RESPOSTA AO PEDIDO DE ESCLARECIMENTO
DISPENSA ELETRÔNICA Nº 49/2026

Pedido de Esclarecimento (DE nº 49/2026 - PREF. MUN. EST. BAL. PERUÍBE / SP)

(TAMPÃO FOFO ARTICULADO, COM BASE / REQUADRO, CLASSE D400 CARGA MAX 40 T, REDONDO, TAMPA 600 MM (COM INSCRIÇÃO EM RELEVO DO TIPO DE REDE)

CAST IRON TAMPÕES E GRELHAS EM FERRO FUNDIDO	**CAST IRON COMERCIAL EIRELI EPP**	RICARDO CÂMARA	
	TAMPÃO CIRCULAR 600MM ARTICULADO COM ANEL DE POLIETILENO	APROVADO	
		REV. 2	1:6
		2020-07-15

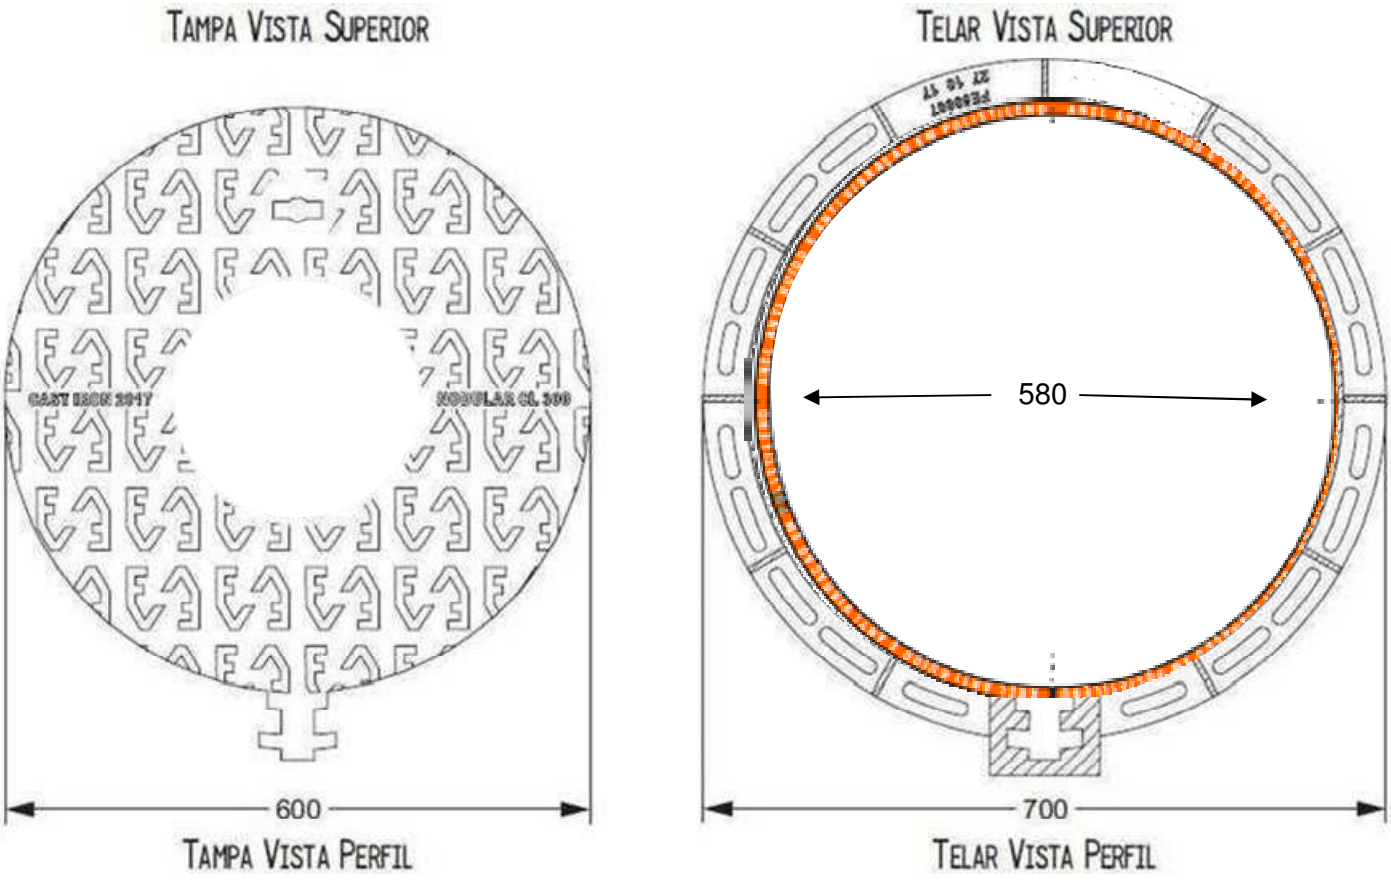
1) **Gostaríamos de saber, se o DESENHO do TAMPÃO/CARACTERÍSTICAS (MEDIDAS) do TAMPÃO (ANEXO – PRIMUS), atende ao que é solicitado no *ITEM 1.5* do Edital por V.Sas.?**

1) Quanto ao desenho/características (medidas) do tampão constante no Anexo apresentado, informamos que, o produto será considerado compatível com o objeto da contratação.
